**LAUDO TÉCNICO DE  
INSTITUTO FEDERAL DE EDUCAÇÃO, CIÊNCIA E TECNOLOGIA  
DO SUDESTE DE MINAS GERAIS  
CAMPUS RIO POMBA  
- REFEITÓRIO E SALÃO NOBRE -**

**JULHO 2021  
2020**

Este laudo técnico de acessibilidade tem como objetivo analisar as condições físicas das instalações do Refeitório e Salão Nobre do Instituto Federal de Educação, Ciência e Tecnologia do Sudeste de Minas Gerais, localizado na Av. Dr. José Sebastião da Paixão - Lindo Vale, Rio Pomba - MG.

**FOTO 1:** Bebedouro não acessível.

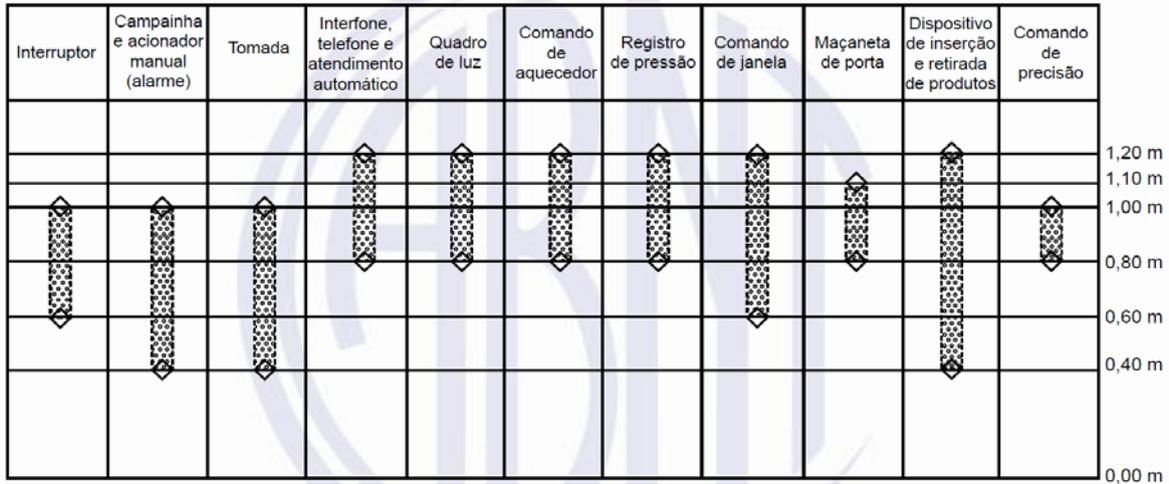
INCOMPATIBILIDADES	SUGESTÃO DE INTERVENÇÃO
<p>O bebedouro instalado não possui no mínimo duas alturas diferentes de bica, sendo uma de 0,90 m e outra entre 1,00 e 1,10 m (NBR 9050:2015, item 8.5.1 <i>Bebedouros de bica</i>, subitem 8.5.1.2)</p>	<p>Troca do bebedouro para que seja acessível e atenda a todos os requisitos na NBR9050:2015</p>
